DETERMINAZIONE DEL DIRIGENTE SERVIZIO VIA/VINCA 27 settembre 2024, n. 485

**[ID VIP 10089] - Parco agrivoltaico, della potenza di 83,62 MW e delle relative opere di connessione alla RTN, da realizzarsi nel comune di Apricena (FG). Istanza per il rilascio del Provvedimento di VIA statale ex art. 23 del D.lgs. n. 152/2006 e ss.mm.ii. Proponente: Development 3 S.r.l.**

Relazione tecnica a supporto dell'istruttoria sul progetto  
**ID\_VIP 10089**

Tipologia di progetto: Agro-fotovoltaico  
Potenza: 83,62 MW  
Ubicazione: Apricena (FG)  
Proponente: DEVELOPMENT 3 S.r.l.

Fig. 1 - Zonizzazione del territorio su cartografia catastale

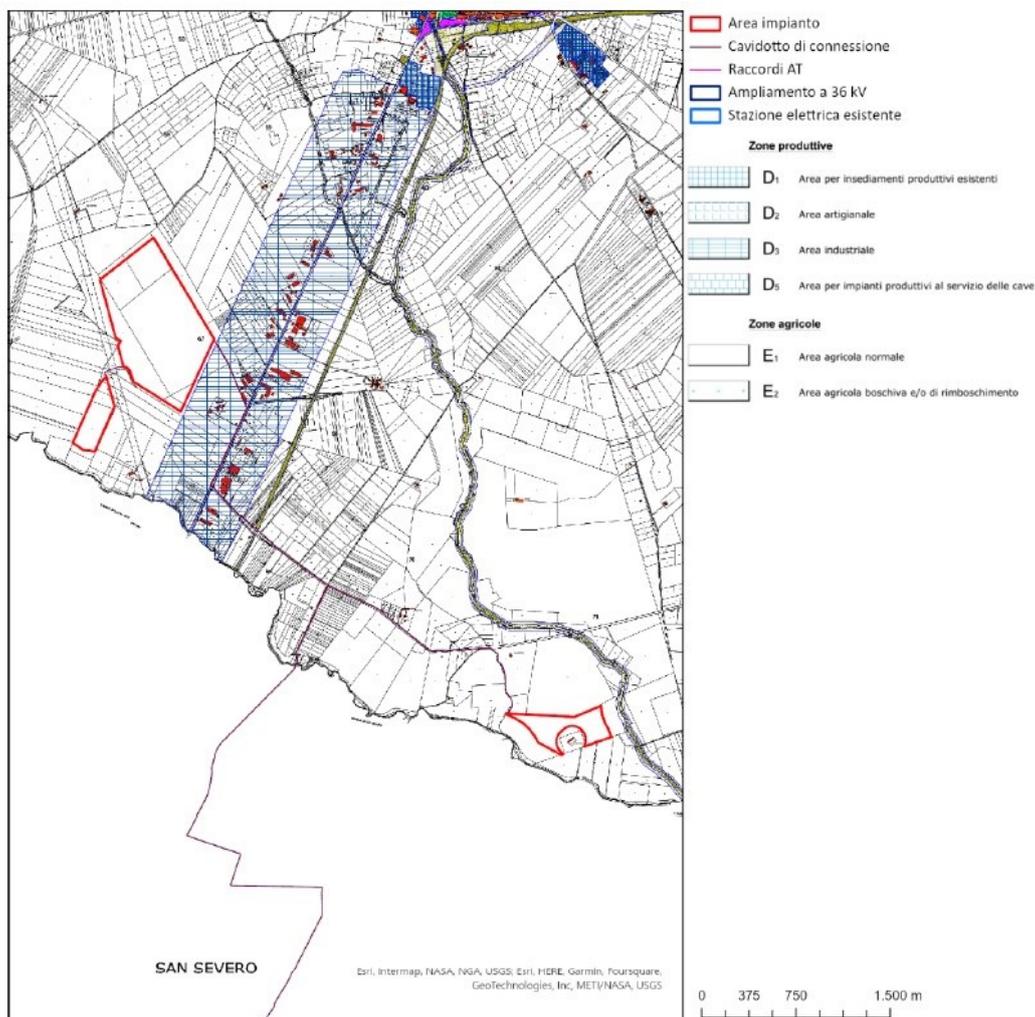
In riferimento alla verifica della condizione c-ter 1, questo in quanto le zone A e B inserite in progetto risultano a ridosso dell'Area industriale come evidenziato in Figura 1.

Fig. 2 - Ubicazione dell'impianto rispetto alle aree non idonee ex RR 24/2010

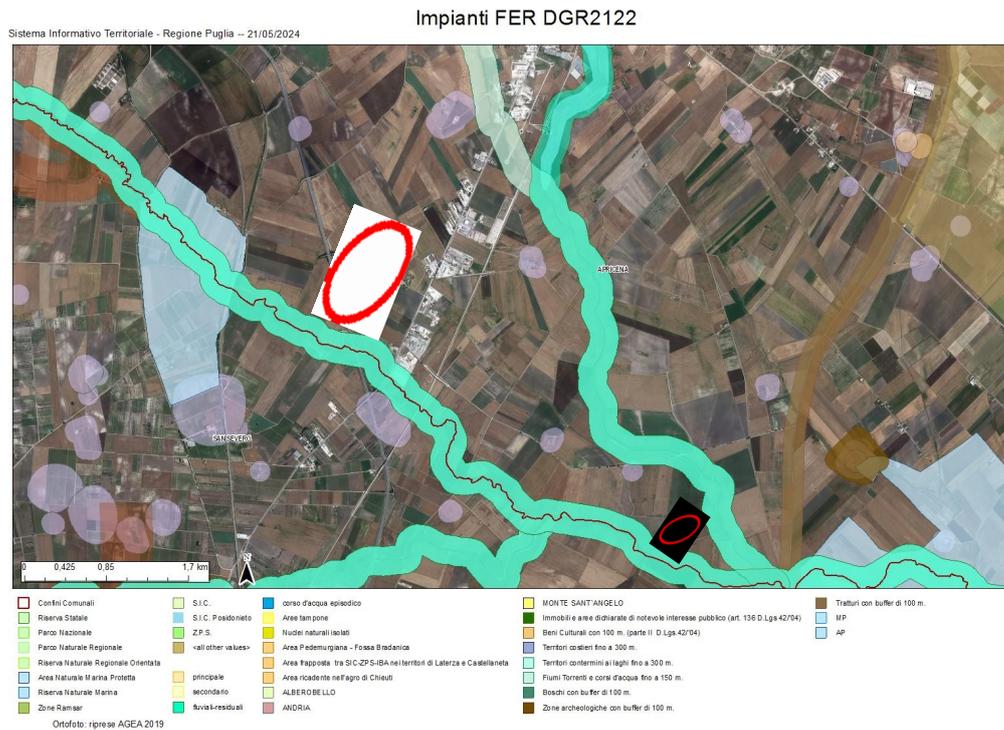
L'area dell'impianto proposto **NON** ricade tra quelle indicate come *non idonee* ai sensi del regolamento regionale n. 24 del 2010. In proposito, si vedano le successive fig. 1, 2 e 3.
